改善箇所説明図

基準不具合発生箇所

座席ベルトバックル

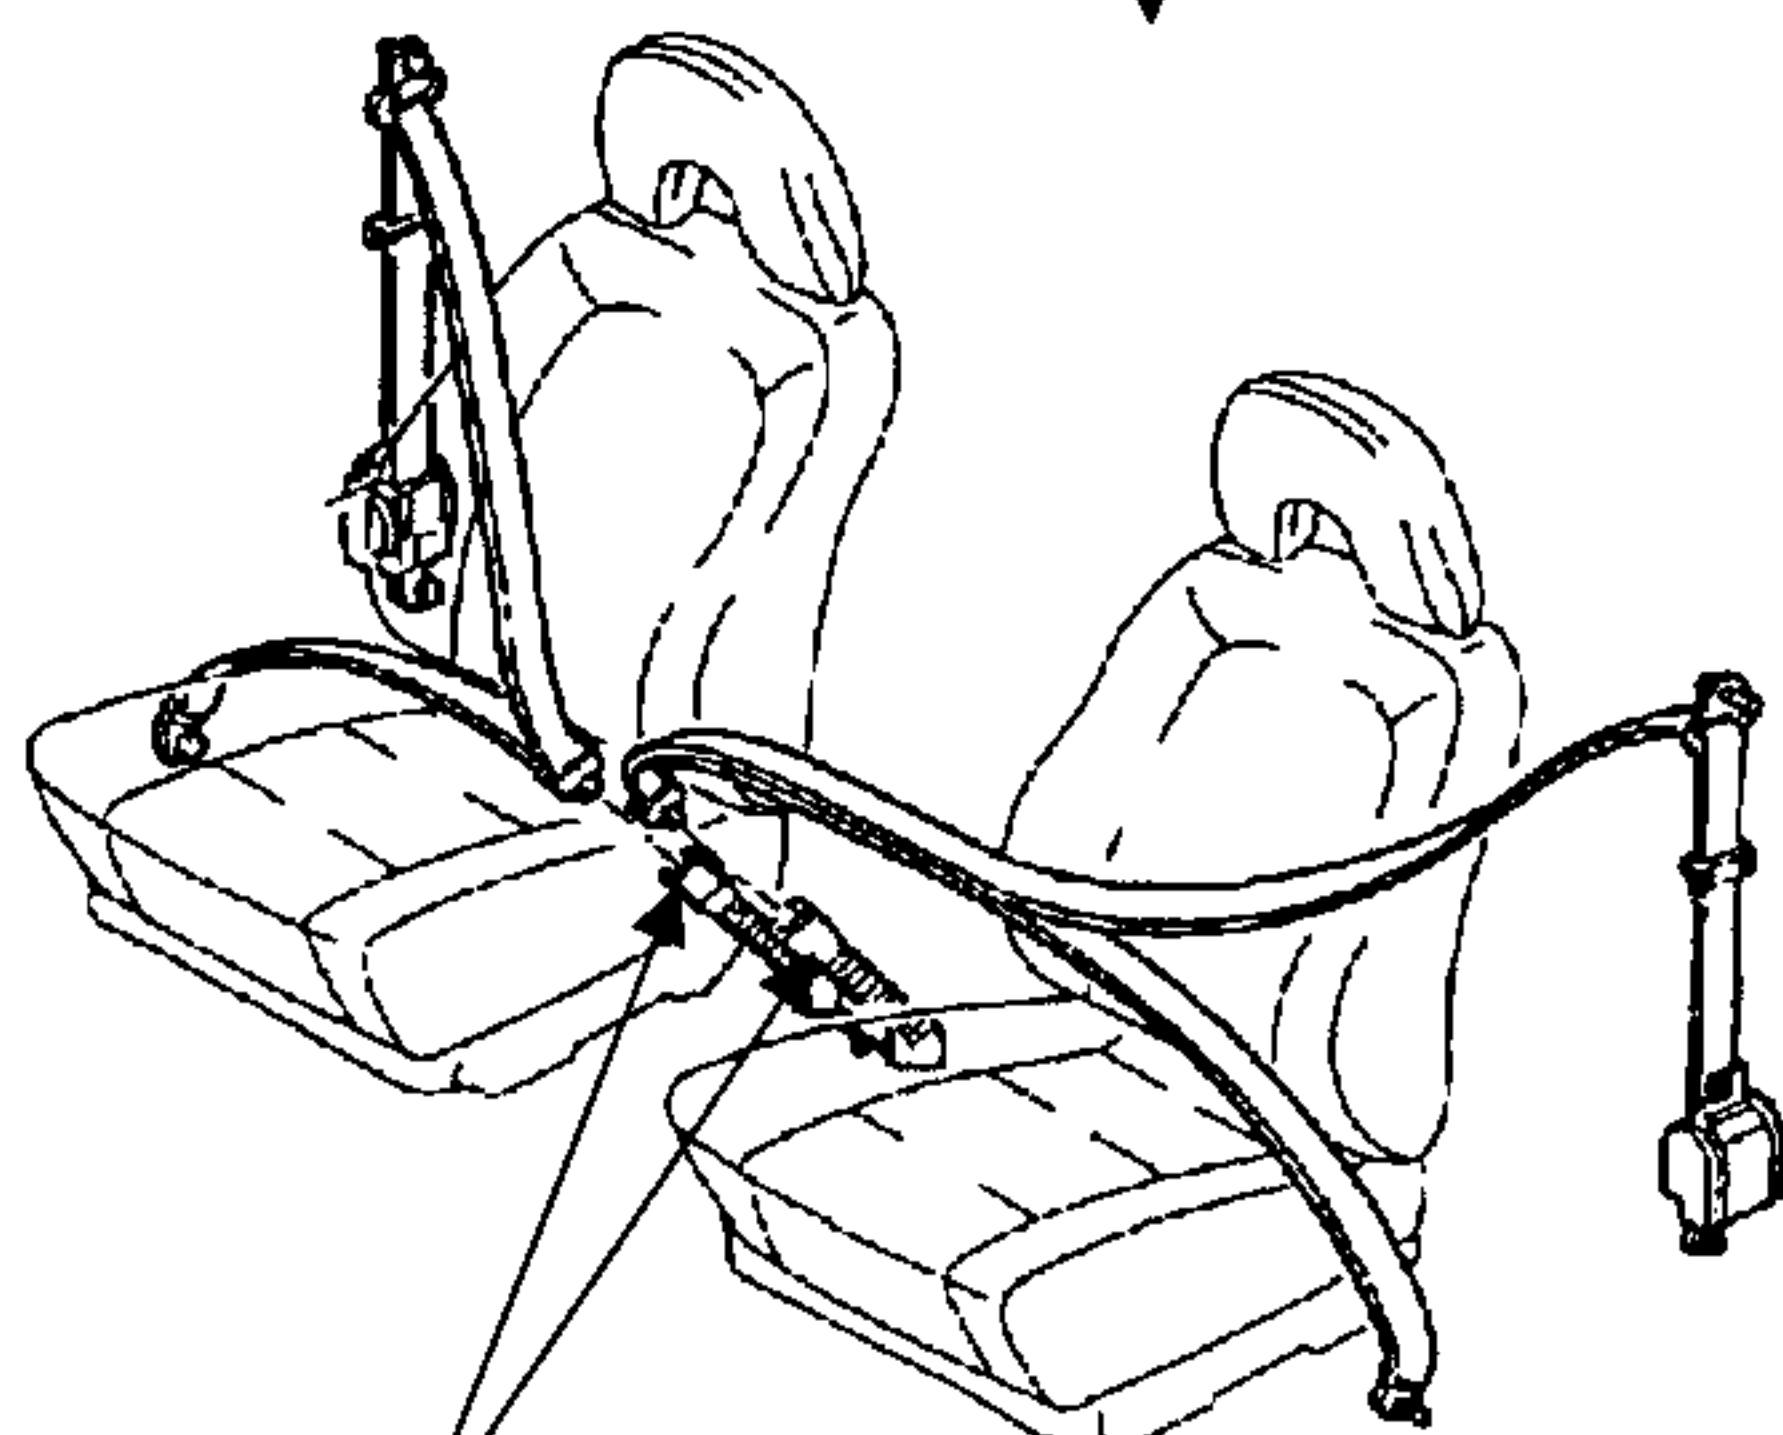
運転者席及び助手席の座席ベルトにおいて、ベルトバックル部の構造が不適切なため、ベルト解除ボタンが正規の位置に戻らないものがあり、ベルトタングが正しい位置に固定されず、最悪の場合、衝突時等において荷重がかかったときにベルトが外れて乗員を拘束できなくなるおそれがある。

〔全車両、座席ベルトバックルを対策品と交換する。〕
